revisions	description	date
05	Émis pour Addendum 004	2022.01.08
04	Émis pour appel d'offres	2021.08.17
03	Émis pour appel d'offres	2020.09.30
02	Émis de nouveau pour examen	2016.08.04
01	Émis pour examen	2016.03.14

PROJET DE RÉFECTION
DE LA BAIE 3

ÉLECTRIQUES
SCHÉMA
UNIFILAIRE

E02

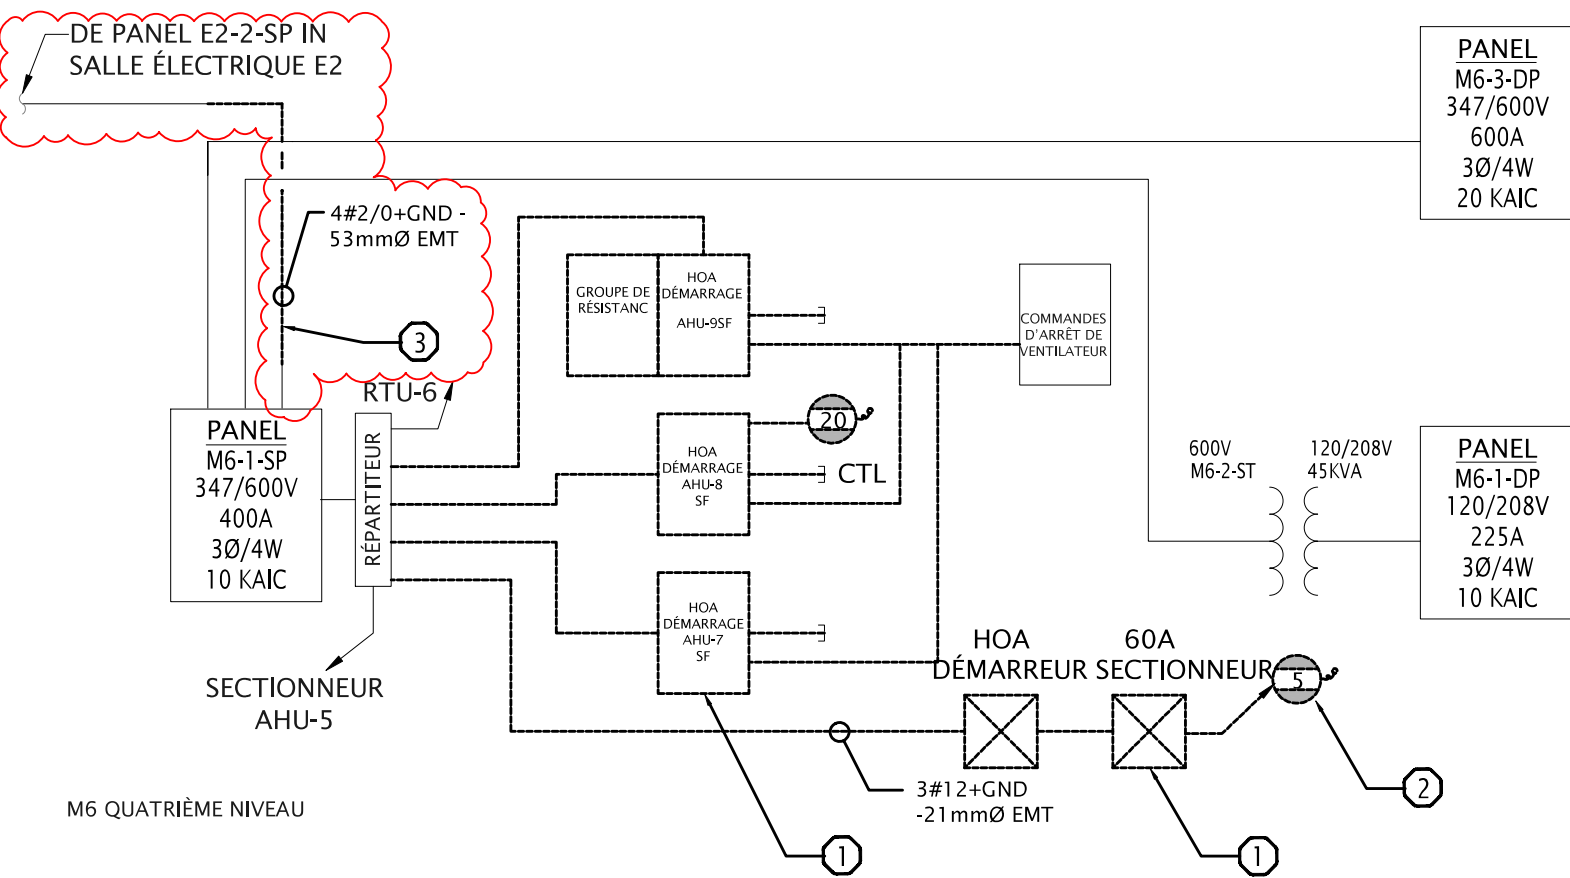
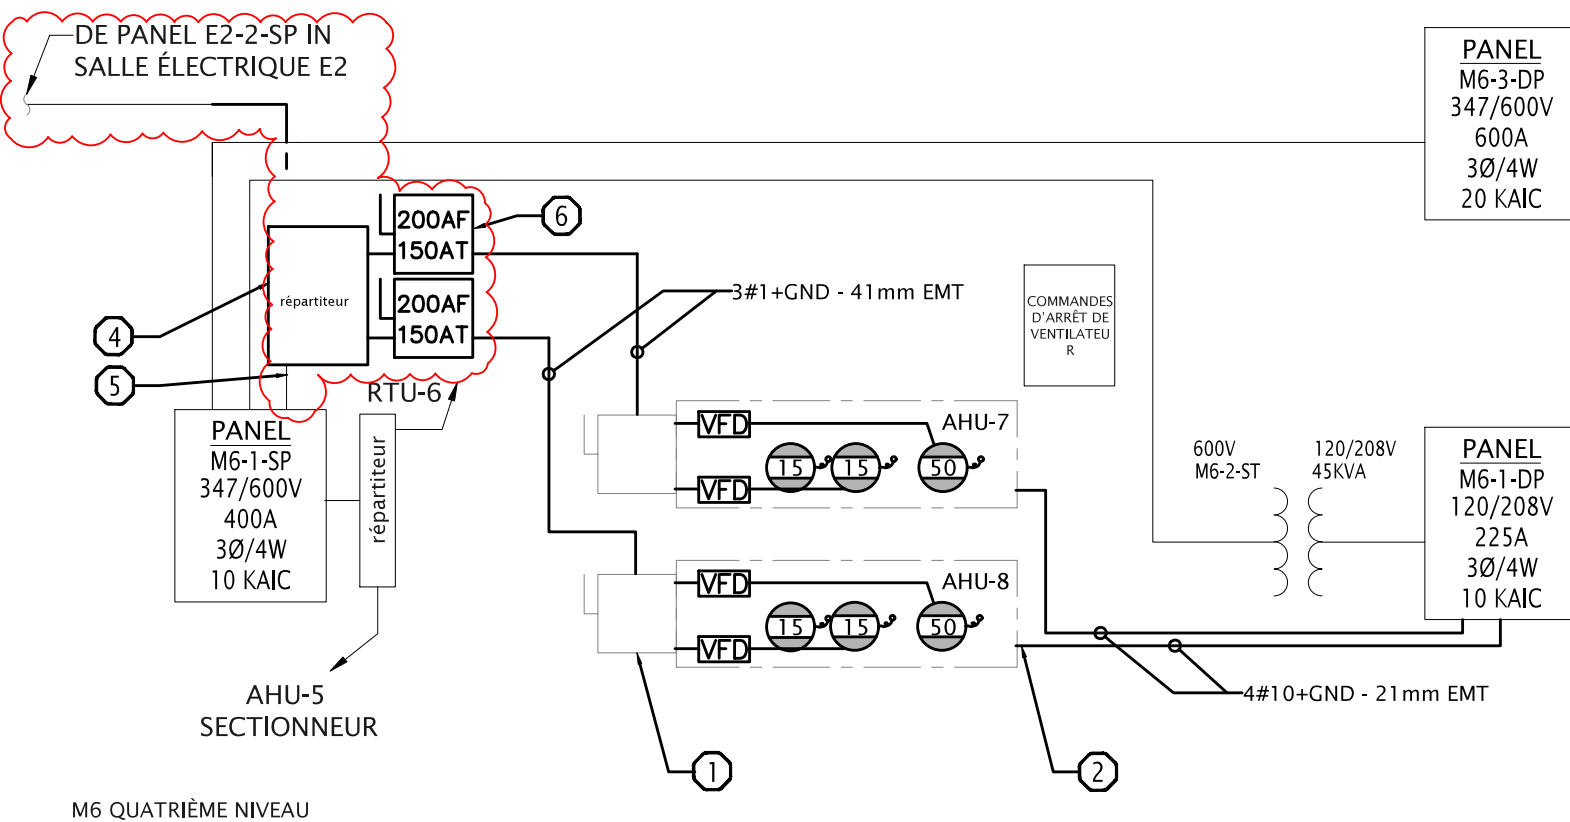
- TYPIQUE:**
DEBRANCHER ET ENLEVER LES DÉMARREURS IDENTIFIÉS ET LES RELIER À LA SOURCE.
- TYPIQUE:**
DEBRANCHER LES MOTEURS DE VENTILATEUR D'ALIMENTATION (SF) ET DE VENTILATEUR DE RETOUR (RF) POUR L'AHU-8. DÉPOSE EFFECTUÉE PAR LES CORPS DE MÉTIER MÉCANIQUES.
- TYPIQUE:**
INTERCEPTER LA LIGNE D'ALIMENTATION ENTRANTE DESSERVANT M6-1-SP, COMME REQUIS POUR PERMETTRE L'INSTALLATION D'UN RÉPARTITEUR DANS UNE NOUVELLE CONSTRUCTION. CONSERVER LE CÂBLAGE POUR LE RÉUTILISER DANS UNE NOUVELLE CONSTRUCTION.

- TYPIQUE (DE 2 UNITÉS AHU):**
PRÉVOIR UNE CONNEXION DE 600 V AVEC CONDUIT ET CÂBLAGE MENANT AU SECTIONNEUR MONTÉ EN USINE. PRÉVOIR UNE CONNEXION RELIANT LE SECTIONNEUR AU VFD ET LES VFD AUX VENTILATEURS.

- TYPIQUE (DE 2):**
TYPIQUE (DE 2): PRÉVOIR DEUX (2) CIRCUITS DE 15 A MENANT AU SYSTÈME D'ÉCLAIRAGE ET AUX COMMANDES ET UN (1) CIRCUIT DE 20 A MENANT À LA PRISE D'ENTRETIEN.

- VOIR LES DESSINS DES PHASES. LES TRAVAUX DOIVENT SE DÉROULER EN DEUX PHASES DISTINCTES.**
- FOURNIR UN RÉPARTITEUR (600V, 225A, 3P, 4W) AVEC SES SUPPORTS ET LE CONNECTER AU CIRCUIT INTERCEPTÉ ET CONSERVÉ DANS LA DÉMOLITION. MODIFIER ET PROLONGER LES CONDUITS ET LE CÂBLAGE AU BESOIN.**

- ASSUREZ LA CONNEXION AU PANNEAU M6-1-SP À PARTIR DU RÉPARTITEUR EN UTILISANT LE CIRCUIT CONSERVÉ LORS DE LA DÉMOLITION, MODIFIER ET PROLONGER LE CONDUIT ET LE CÂBLAGE SELON LES BESOINS.**

- TYPIQUE:**
FOURNIR DES INTERRUPTEURS DE DÉCONNEXION (VALEUR NOMINALE TELLE QU'IDENTIFIÉE DANS LE LOGICIEL) À L'EMPLACEMENT DES DÉMARREURS RETIRÉS POUR DESSERVIR AHU-7 ET AHU-8, AVEC CONDUIT ET CÂBLAGE, AHU-8 AINSI QUE LES CONDUITS ET LE CÂBLAGE.
